IMPIANTO PER IL COMPOSTAGGIO E DIGESTIONE ANAEROBICA DI RIFIUTI ORGANICI DI NATURA AGRO-INDUSTRIALE DA RACCOLTA DIFFERENZIATA CON PRODUZIONE DI BIOGAS

Relazione integrativa a seguito del Giudizio n. 2615 del 21/01/2016 del CCR VIA

Luglio 2016

Figura 2 - Planimetria generale traslata al di fuori della fascia di rispetto del Torrente Cena (tav. T.05 – Planimetria generale traslata – Allegato 6)

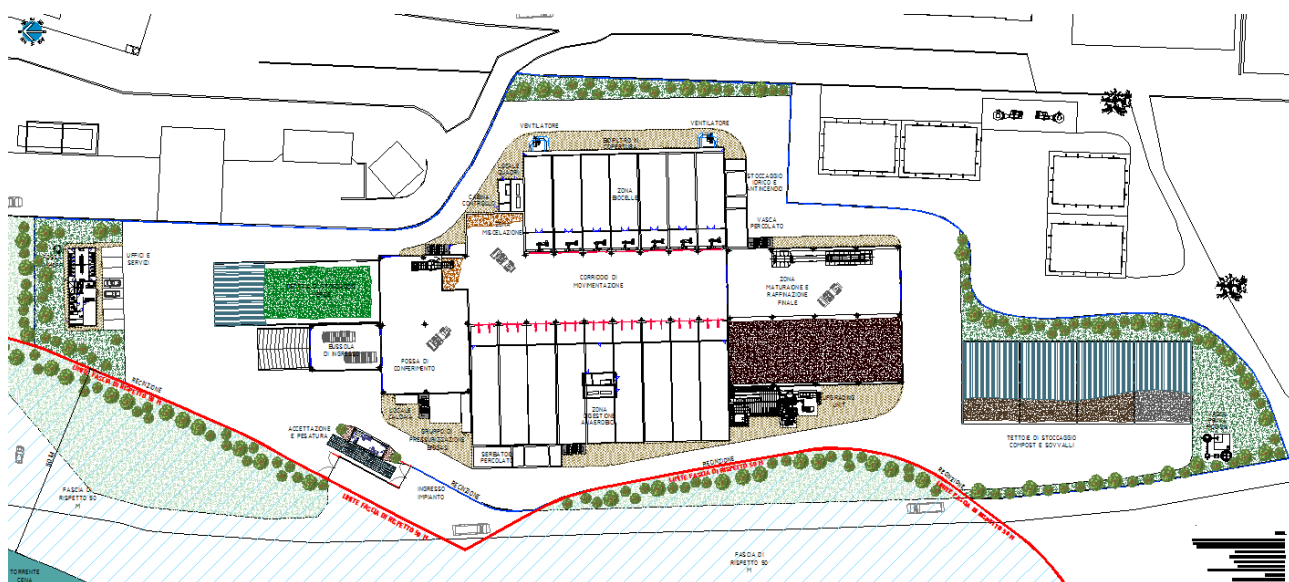
OSSERVAZIONE N. 3: IN RELAZIONE ALLA DISTANZA DAL TORRENTE CENA, DEVE ESSERE RIELABORATO IL LAYOUT DELL'IMPIANTO TENENDO CONTO CHE LA DISTANZA DI 50 MT (CRITERIO ESCLUDENTE EX LR 45/2007) DAL TORRENTE DEVE ESSERE CALCOLATA DAL CONFINE DELLO STESSO IMPIANTO

Per tale motivo, come già accennato in premessa, al fine di superare la perplessità dovuta alla vicinanza del torrente Cena all'area di impianto si è provveduto a traslare di circa 6 metri tutte le

strutture e le pertinenze dell'impianto in modo da garantire il rispetto di 50 m dal torrente (vincolo ex L.R.45/2007).

Di seguito si riporta lo stralcio della nuova planimetria generale che evidenzia la traslazione dell'impianto.

Rispetto al progetto originariamente presentato, il nuovo assetto non prevede alcuna modifica delle aree funzionali del progetto originario, ma esclusivamente una rigida traslazione per circa 6 metri del capannone e delle pertinenze con la conseguente diminuzione dell'area di impianto che sarà pari a 19.795 mq.

La traslazione e la conseguente riduzione dell'area disponibile, ha comportato lo spostamento del biofiltro che verrà realizzato al di sopra delle biocelle.

FIGURA 4 - PERIODO DI MEDIAZIONE: 24 ORE (LIM. D.Lgs 155/10 50 µg/m³) - ALTEZZA SORGENTE: 7 M

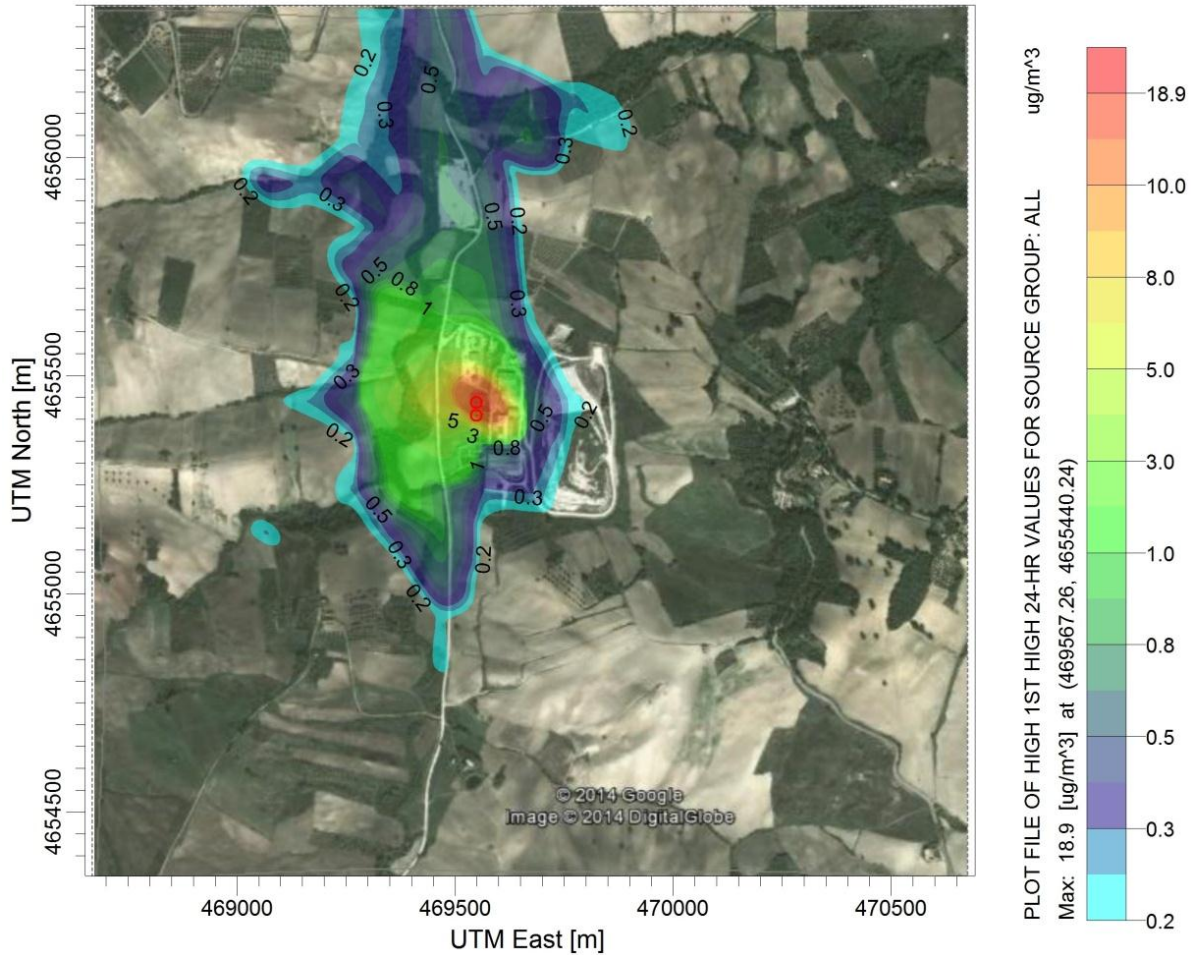
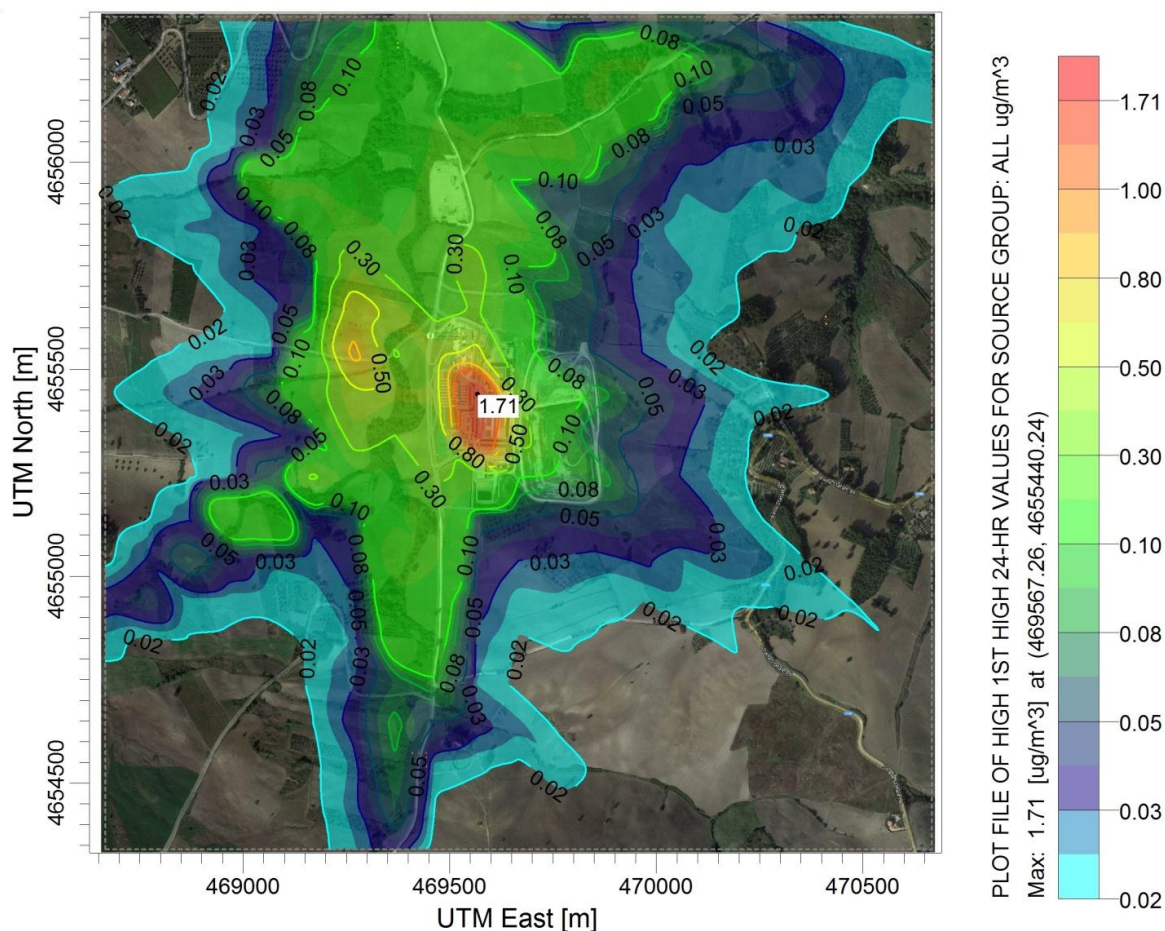
A tale scopo è stata effettuata una nuova simulazione basata sul confronto diretto tra la vecchia e la nuova configurazione impiantistica, mantenendo invariati i parametri del biofiltro e modificando solo la **posizione e l'altezza di uscita delle emissioni.**

Nella **configurazione impiantistica originariamente proposta, l'altezza della sorgente è 1.7 m**, pari allo spessore del materiale filtrante.

Nella **nuova configurazione** i biofiltri sono stati posizionati al di sopra delle biocelle ed è **stata considerata quindi un'altezza della sorgente di 7 m.**

Il valore massimo calcolato per una mediazione di 24 ore e con l'altezza della sorgente posta nella nuova configurazione (7 m) è di **1.71 µg/m³**, valore questo, molto al di sotto del limite di legge pari a **50 µg/m³** (D.Lgs 155/10).

Dal confronto tra le simulazioni emissive nella configurazione originaria e nella nuova configurazione proposta è possibile verificare che **il riassetto comporterà una netta diminuzione delle concentrazioni di PM₁₀, pari a circa il 90%, passando da 18,9 µg/m³ a 1.71 µg/m³.**

FIGURA 6 - PERIODO DI MEDIAZIONE: ANNO CIVILE (LIM. D.LGS 155/10 40 µg/m³) - ALTEZZA SORGENTE: 7 M

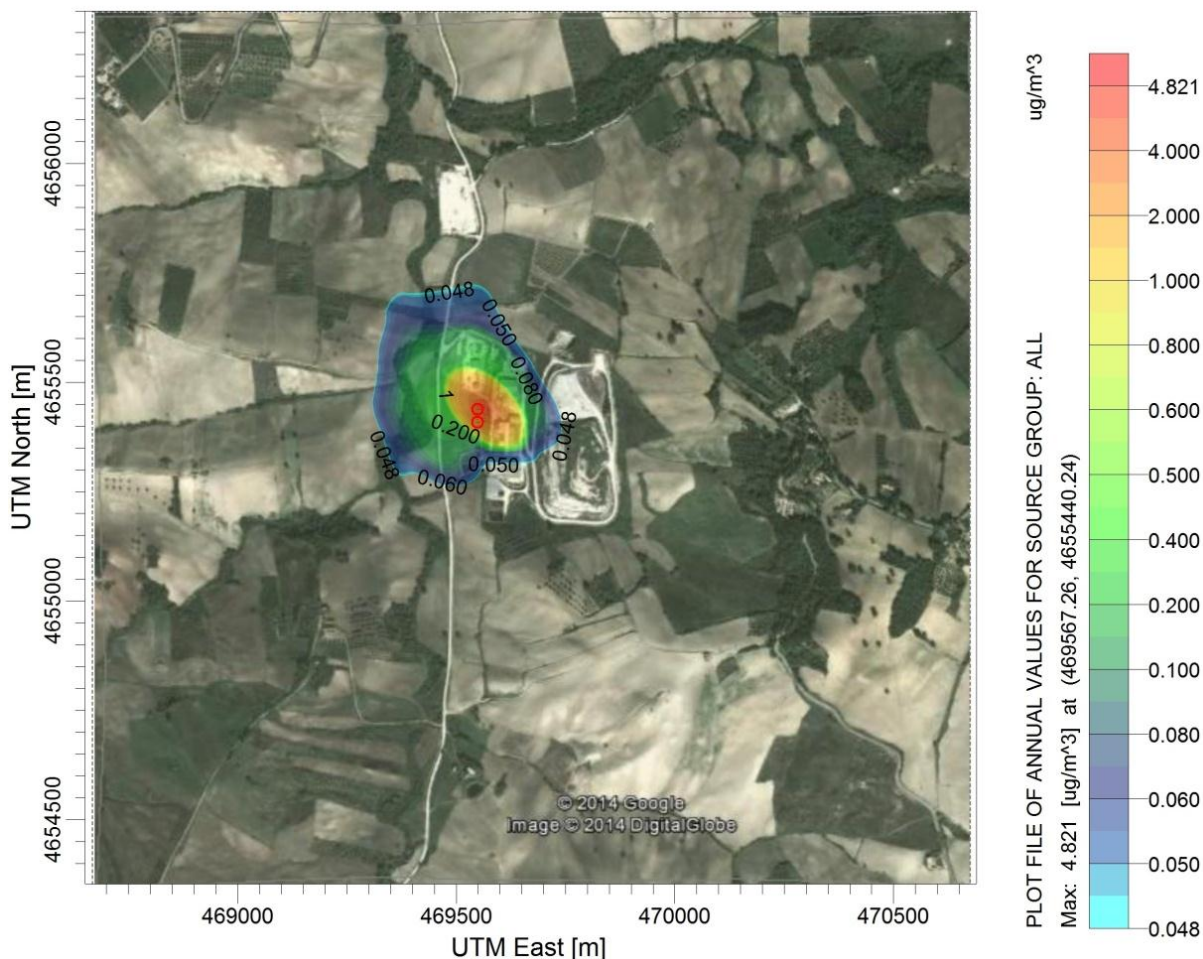
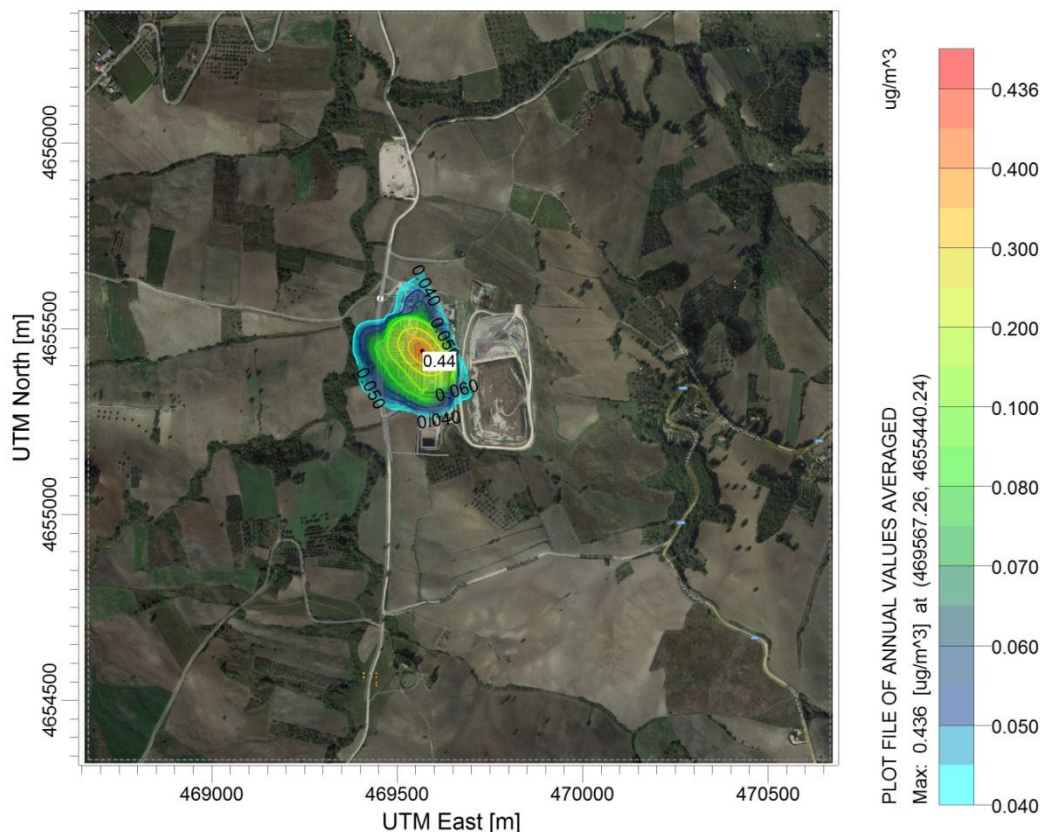
Il valore massimo calcolato per una mediazione di un anno civile e con l'altezza della sorgente posta nella **posizione del progetto originariamente presentato di 1.7 m** è di **4,821 µg/m³**.

Il valore massimo calcolato per una mediazione di 24 ore e con l'altezza della sorgente posta nella nuova configurazione (7 m) è di 0.44 µg/m³ quindi molto al di sotto del limite indicato dal D.Lgs. 155/2010 posto pari a 40 µg/m³.

Anche in questo caso il confronto diretto della simulazione indica una netta diminuzione dei valori di concentrazione che passano dai 4,821 µg/m³ della configurazione impiantistica originariamente proposta ai 0.44 µg/m³, previsti nella nuova configurazione, comportando una diminuzione delle concentrazioni di circa il 90%.
